盤面操作式断路器 DV-UE 形の表示ランプ変更のお知らせ

整理番号	KER-618	日付	2023年12月	件名	盤面操作式断路器 DV-UE 形の表示ランプ変更のお知らせ
		三菱電機(株) 機器事業部

図 1. 外観及び変更箇所 (例:DV-UE 形 水平取付)

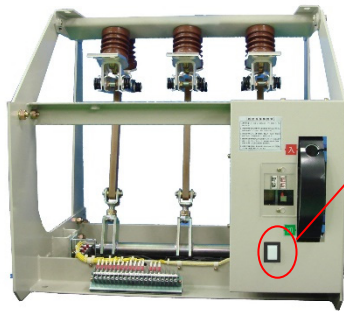
製造メーカーによる当該表示ランプの生産中止の為

上記盤面操作式断路器の表示ランプを以下の通りに変更いたします。

表示ランプ取付箇所※詳細は表 1

変更前	変更後
外観 (表示ランプ点灯時)		
寸法	H27×W22×D8	H27×W22×D8 (変更ありません)
種類	白熱灯	LED ランプ
明るさ	5W	71lm
